# Öffentlichkeitsbeteiligung Hauptbahnhof Umfeld Braunschweig

## 1. Workshop: Termine am 15.01.2020 und 28.01.2020 (Zusatztermin)

### Anlage 2 zum Ergebnisprotokoll: Ergebnisse der Dialogstationen

## Ergebnisse Station 1 | 7 - 15.01.2020

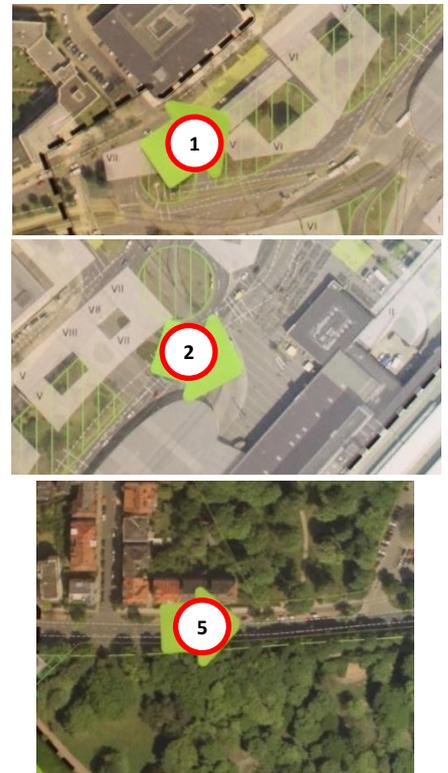
- Sozialer Wohnungsbau wird vor Ort gefordert
- Nutzungsmischung Gastronomie EG Wohnen
- Bebauung unter ökologischen Gesichtspunkten/Klimaneutrale Bauweise
- Mehr Entsiegelung als Versiegelung!
- Klimaneutrale Bauweise Klimaschutz wichtig
- **(3)** Bebauung an den Rändern Viewegs Garten vermeiden  $\frac{1}{2}$
- Bestehende Institutionen vor Ort (Uni usw.) stark nutzen/einbeziehen
- Sichtachse Bahnhof/Kirchtürme in Innenstadt erhalten!
- **(4)** Bebauung unbedingt vornehmen
- Wie ist die genaue Versiegelungsbilanz? Mehr Entsiegelung als Versiegelung!

- Straßenführung am Südrand des Parks bewirkt eine hohe Böschung am Parkrand
- **(1)** 'Leipziger Modell' → direkt gegenüber des Bahnhofs-Eingang einen Park errichten

- **(2)** Platzflächen sollen stark begrünt werden
- Grünflächenamt endlich in die Planung einbeziehen
- (begrüntes) Gleisbett der Stadtbahn zählt nicht als Park

- Durchlüftung der Stadt gewährleisten
- **(5)** Überquerungsmöglichkeiten planen
- Zusätzlich zur quantitativen qualitative Bilanzen Bebauung + Freiraum!

## Ergebnisse Station 1 | 8 - 15.01.2020

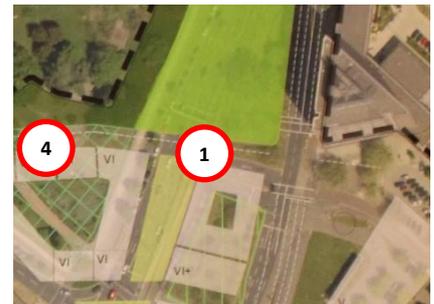
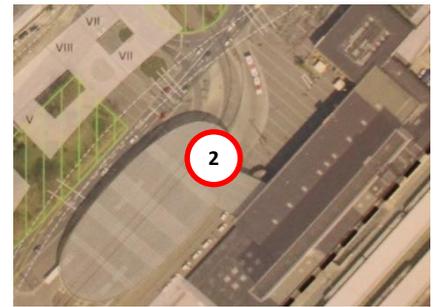
- Finanzierbaren Wohnraum schaffen & gestalten!
- **(3)** Verträgliche Bebauung gewünscht → weniger oder keine → niedrige Geschossigkeit
- Achtung vor Tiefgaragen → Hydrologie / Klimaveränderung beim Bau beachten (für Erhalt des Parks wichtig)

- **(4)** Übergang Bebauung zum Park → Frage: Wie wird er realisiert?
- **(4)** Optische Verkleinerung des Parks durch aktuell angestrebte Bebauungshöhe (bitte dort keine 6 oder 7 Geschosse realisieren) ↯

- **(4)** Nach vorne: Bauliche Fassung, nach hinten: Öffnung der Gebäude zum Park, z.B. durch Nutzungen, wie Gastronomie
- **(3) Fläche** nicht bebauen → eher den Park verstärkende Nutzung umsetzen (z.B. Biergarten)

- Kritik: Ottmerstraße wurde in Planung nicht einbezogen
- **(1)** Trennungswirkung der 2 stark befahrenen Verkehrstrassen (Straße und Schiene)
- **(1)** Öffnung zum Park erhalten

- **(2)** Kritik: Windzug durch städtebaulichen Entwurf ↯
- **(2)** Einfluss auf das Klima berücksichtigen
- Kritik: Reduzierung der Stellplätze → Erzeugt Ausweichen in angrenzende Räume ↯

- Kapazität + Anzahl der geplanten bzw. vorhandenen Stadtbahn-Gleise prüfen
- **(5)** Stadtbahn.-Trasse sollte nicht Bestandteil der Grünfläche/Parkfläche sein

- Dampfloch im Plangebiet erhalten
- Soziale Wohnprojekte, z.B. gemischtes Wohnen ermöglichen
- **(4)** Straße komplett wegfallen lassen für den MIV
- Frage: Ist es möglich, Investoren, die Sozialen Wohnungsbau umsetzen, in dem Baugebiet zu bevorzugen?

## Ergebnisse Station 1 | 9 - 15.01.2020

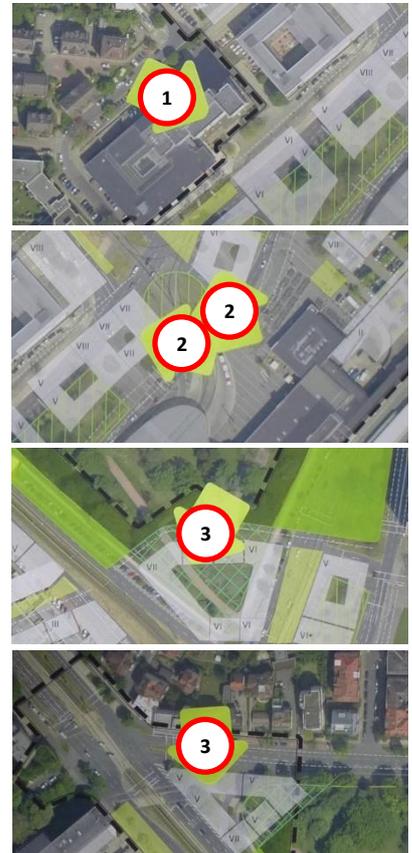
Anmerkungen, Hinweise, Fragen	
<b>Bebauung</b>	
<ul style="list-style-type: none"><li>▪ Problem: Neue Bebauung verdeckt Mercure + Volksbank</li><li>▪ Nördliche Bebauung im Park verringert Wohnqualität im Bestand</li><li>▪ Insgesamt geringere Geschossigkeit (in 1. Reihe vor Bahnhof)</li><li>▪ Zu dichte Bebauung ist Contra Frischluftschneise</li><li>▪ Geschäfte an der Kurt-Schumacher-Straße werden nicht funktionieren!</li></ul>	<ul style="list-style-type: none"><li>▪ Geschosshöhe an vorhandene Bebauung anpassen</li><li>▪ Terrassierung der Gebäude um Massivität zu nehmen</li><li>▪ Anregung: Gestaltungssatzung zum Bebauungsplan</li><li>▪ Klimagerechte Fassaden (Knaller) (Singapur)</li><li>▪ Mix Wohnen/Arbeiten Generationenübergreifend</li><li>▪ Frage: Wer baut den Wohnungsbau? Keine Heuschrecken!</li></ul>
<b>Freiraum / Klima</b>	
<ul style="list-style-type: none"><li>▪ Energetisch hochwertig bauen (Brauchwassernutzung...)</li><li>▪ Ggf. wegfallende Bäume genau analysieren</li><li>▪ Bitte die vorab Wärme/Klima-Berechnung erneuern + beachten</li><li>▪ Schlecht: Aus dem Bahnhof treten – Betonwand!</li><li>▪ Grün auf dem Bahnhofsvorplatz integrieren</li><li>▪ Besser: Park bis an die Schienen (Kurt-Schumacher) heranzuführen</li></ul>	<ul style="list-style-type: none"><li>▪ Positiv: Anbindung des Parks ans Bahnhofsviertel</li><li>▪ Grünes Gleisbett ist kein Park! (Grünqualität)</li><li>▪ Baumersatz nach Wertigkeit des Baumes, nicht nach Anzahl</li><li>▪ O-Energie-Gebiet (besser+)</li><li>▪ Resilienz (robuste Stadt) der Planung in Bezug auf Klima (Wuppertal)</li></ul>

<b>Weitere Themen</b>	
<ul style="list-style-type: none"><li>▪ Positiv: Verkehrsflächen verkleinert</li><li>▪ Verkehrsmengen auf dem Ring beachten</li><li>▪ Bahnstadt südlich bei Bedarf Gewerbe + Wohnen mitdenken</li><li>▪ Bahntrasse durch Park verringert die Qualität der Parkfläche</li><li>▪ Fahrradstellplätze auch im öffentlichen Raum</li><li>▪ Anwohner Viewegstraße: viel Schleichverkehr und viele Fremdparker im Bahnhofsquartier</li></ul>	<ul style="list-style-type: none"><li>▪ Bei Verlassen des Bahnhofs geht der Blick ins Grüne verloren</li><li>▪ Anregung: <u>Alle</u> Stellplätze der Wohnbebauung in Tiefgaragen</li><li>▪ Kindergärten und Schulen + Schulwege mitdenken</li><li>▪ Wegführung für Kinder zur Grundschule sichern</li><li>▪ Anregung: Anbindung des Parks über Tunnel oder Brücken</li><li>▪ Vorschlag: Kurt-Schumacher-Straße für den MIV sperren</li></ul>

**Ergebnisse Station 2|4 - 28.01.2020**

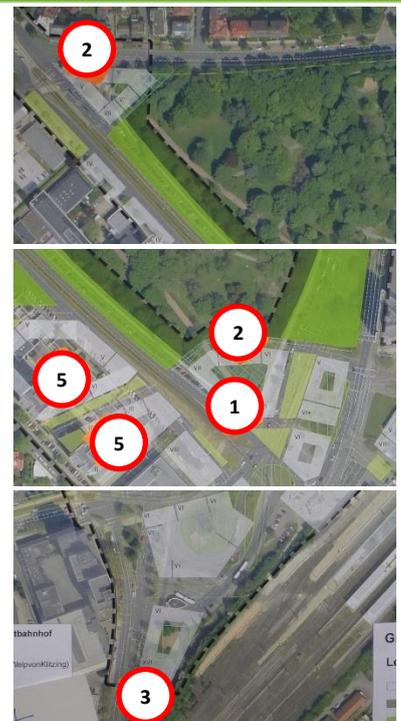
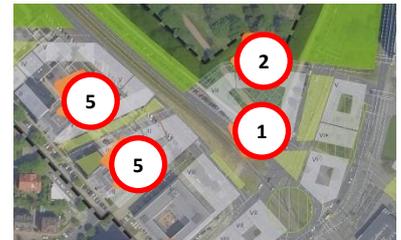
- *Gegensätzliche Einschätzungen:* **(2)** Keine Bebauung des Parks insbesondere an den Ecken ↔ positive Beurteilung der Eckenbebauung
- **(3)** Baukörper als Hochpunkt mehr als 16 Stockwerke „mutig sein“
- Öffentliche Nutzung EG-Zone

- Lüftungsachsen von Bebauung freihalten
- Wissenschaftliche Begleitung von Fassadenbegrünungsmaßnahmen
- Flächenbegriff nicht nur 2-dimensional, sondern 3-dimensional (thermische Auswirkungen)
- **(4)** Durchlüftung durch Anordnung der Bebauung sicherstellen

- Erhalt des Straßenbegleitgrüns
- Charakter des Bummelcenters aber mit Durchwegung zur Kurt-Schumacher-Straße
- Einrichten eines Bahnhofsparks
- Lok vor dem Bahnhof muss erhalten bleiben
- **(1)** Sicherstellen von ausreichend Raum für alle Verkehrsarten
- Fassaden- und Dachbegrünung festsetzen
- Städtische Flächen in Erbpacht vergeben
- **(5)** Verbindung von der Bebauung zum Park vorrangig für Fußgänger + Radfahrer
- Sensibler Umgang mit Böschung des Parks-Artenschutz z.B. Wildbienen
- Möglichst geringer Stellplatzschlüssel z.B. 0,3
- Carsharing fördern
- Neugestaltung der Park-„Ecken“ hin zu einem grünen Erlebnis- und Begegnungsraums

## Ergebnisse Station 2|5 - 28.01.2020

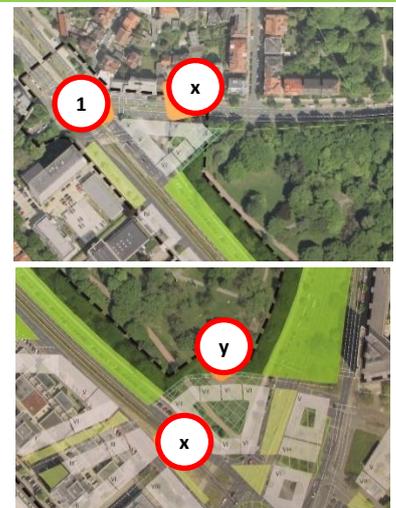
- Denkmalschutz Hauptbahnhof beachten
- Günstiger Wohnraum
- *Gegensätzliche Einschätzungen:* Hochhäuser bauen ↔ keine Hochhäuser (max. 4-5 Geschosse)
- Kurt 18 nicht verbauen (nur niedrige Gebäude)
- Bedarf an Einzelhandel + Büro prüfen
- Mehr Bäume (aufforsten)
- Mehr Wohneinheiten
- Kommunalen Wohnungsbau betreiben
- Geschäfte (Cafés) einplanen für Bewohner Viewwegsgarten
- Barrierewirkung der Eckbebauung
- Kein Verkauf von städtischen Flächen
- Erbbaupacht

- Hauptbahnhof-Platz größer + grüner
- Entsiegelung von Flächen
- **(1)** Park erweitern
- Kein breiter Parkeingang an der Kurt-Schumacher-Straße Bäume erhalten
- Regenwassernutzung für Bewässerung
- Straßenbahntrasse im Park nicht grün darstellen
- Den Park nicht bebauen (auch nicht die Ecken)
- Luftaustausch gewährleisten
- Sichtachsen zum Park (Gebäude verstellen den Blick)
- Dachbegrünung
- Kaltluftbahnen nicht unterbrechen
- Fassadenbegrünung
- Keine Tiefgaragen Grundwasserspiegel nicht absenken
- + Energiehaus
- Erneuerbare Energien bei Gebäuden einsetzen
- **(x)** Keine Bebauung
- **(y)** Keine Straße
